Van: [REDACTED]
Verzonden: dinsdag 28 september 2021 14:47
Aan: [REDACTED]
CC: [REDACTED]
Onderwerp: RE: Vredenhofweg
Bijlagen: 2021-09-15concept bajaardvisie 15-9-2021 - DEF concept tbv besluitvormende raad.pdf

We zijn een schetsontwerp aan het uitwerken voor de ontwikkeling van voormalig campingterrein de Strandjutter op perceel WSK00-A-2074 aan de Vredenhofweg te Kamperland. Onderdeel van het ontwerp is het doortrekken van het dijklichaam wat momenteel tegenaan de parking van Résidence de Banjaard ligt. Zie ook onderstaande afbeelding.

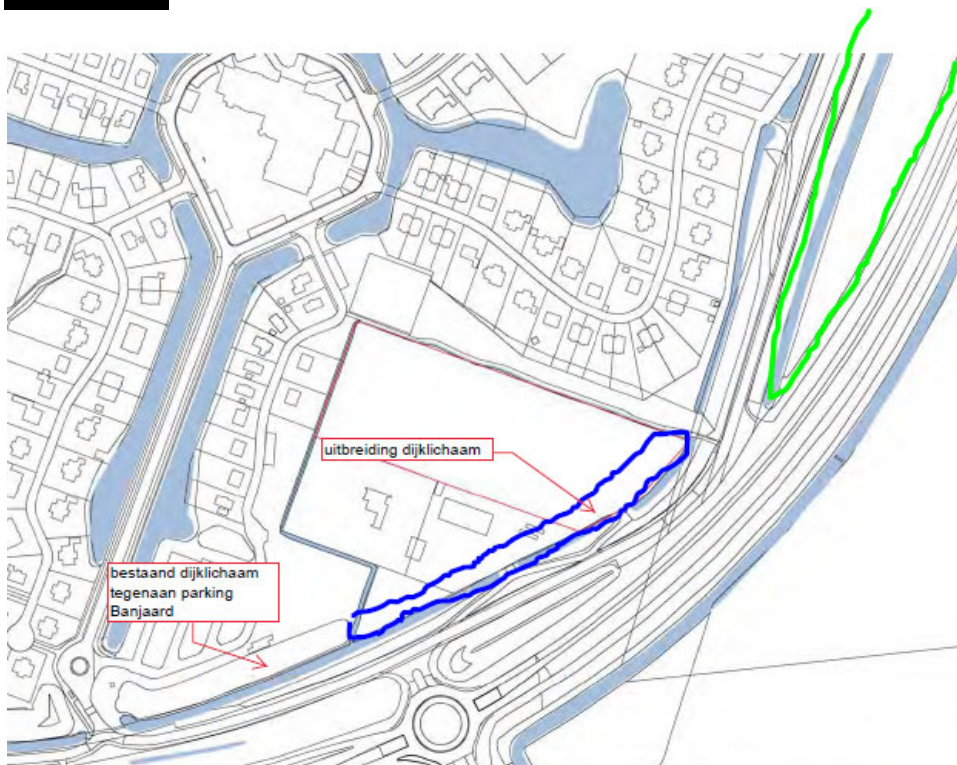
- Ontwikkeling van een geaccidenteerde wal tussen de Vredenhofweg en de camping sluit aan op de gebiedsvisie. Hiermee kan de toon gezet worden qua beplantingssoort. Verduinen is langs deze kant niet voor de hand liggend, dit kan wel op de camping gebeuren waardoor daar wel de kustsfeer kan worden neergezet.

- Op de wal kan beplanting worden geplaatst met de soorten zoals benoemd in de gebiedsvisie (pag. 25). Ten dele zijn deze ook al aanwezig op de wal in noordelijke richting. Hier zitten echter ook veel brandnetel en braam tussen. Zaak dus om hier te gaan dunnen.

- In hoeverre is [REDACTED], de voormalige eigenaar van de camping, meegenomen in de planontwikkeling. De wal staat nu namelijk ook rond zijn huis getekend. Is hij niet mee, dan zou je rechts van het hek kunnen starten maar is het wellicht goed om de wal om te knikken tussen de camping en de loodsen van [REDACTED]

- Tussen de camping en de Roompot ligt een pad. Dit pad behouden en doortrekken langs de Vredenhofweg (noordwaarts) en laten aansluiten op de padenstructuur rond het park.

- De beplanting op de bestaande wal uitdunnen en aanvullen met bij de visie aansluitende beplanting.

Dijklichaam is reeds afgestemd met het waterschap in verband met het onderhoud van de naastgelegen watergang. Het onderhoud wordt daar reeds vanaf zijde Vredenhofweg gedaan dus de onderhoudsstrook aan de parkzijde hoeft niet breder te zijn dan één meter.

- Hoogte/profiel van het dijklichaam: wij zouden dus het liefste een geaccidenteerde wal, zie ook de wal die aan de overzijde is aangelegd voor het park Groote Duynen.
- Dijklichaam aanleggen met ter plaatse aangetroffen grond: wij hebben nog even de vraag uitstaan of er eerst een bodemonderzoek nodig is. Dit laten we snel weten.
